(2)  
ZDM-X.271.34.2017.WK

**„Budowa i przebudowa ulicy Klepackiej w Białymstoku na odcinku od Alei  
Niepodległości do granic miasta wraz z infrastrukturą drogową”**

### Odpowiedzi na pytania cz.2

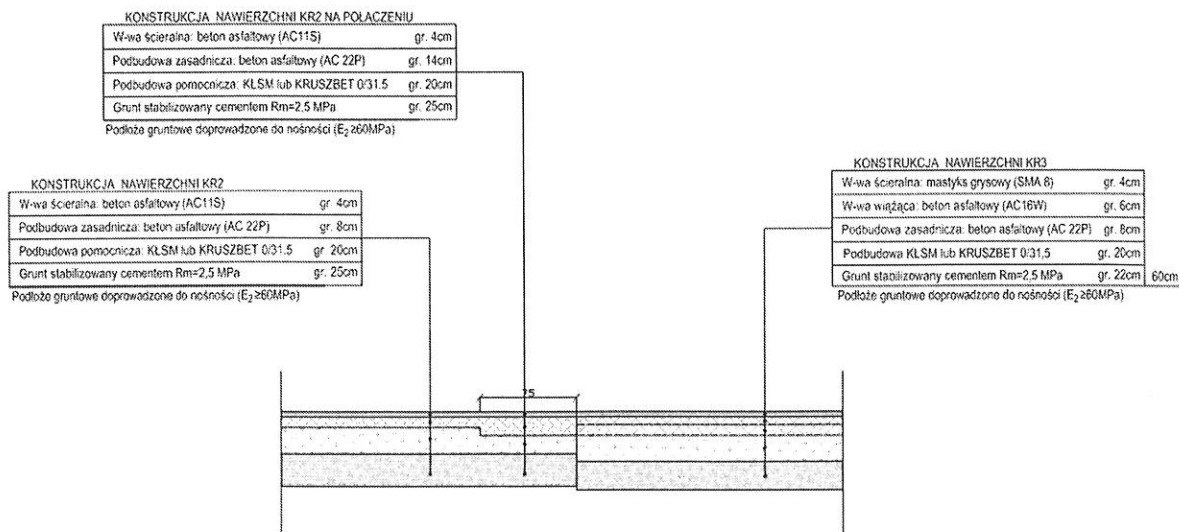
Wg ww. pozycji w przedmiarze do wykonania jest 15m<sup>2</sup> nawierzchni z płyt ostrzegawczych typu B2 „ścięte stożki” w kolorze żółtym, natomiast wg PZT do wykonania jest ok 10m<sup>2</sup> jako linie ostrzegawcze w obrębie niektórych przejść dla pieszych. Ponadto nie wszystkim przejściom wrysowano takie powierzchnie. Prosimy o wyjaśnienie niezgodności i ewentualne uzupełnienie dokumentacji.

Zgodnie przedmiarem należy wykonać nawierzchnię ostrzegawczą z płyt typu „Ścięte stożki” 30x30 o powierzchni 15m<sup>2</sup>
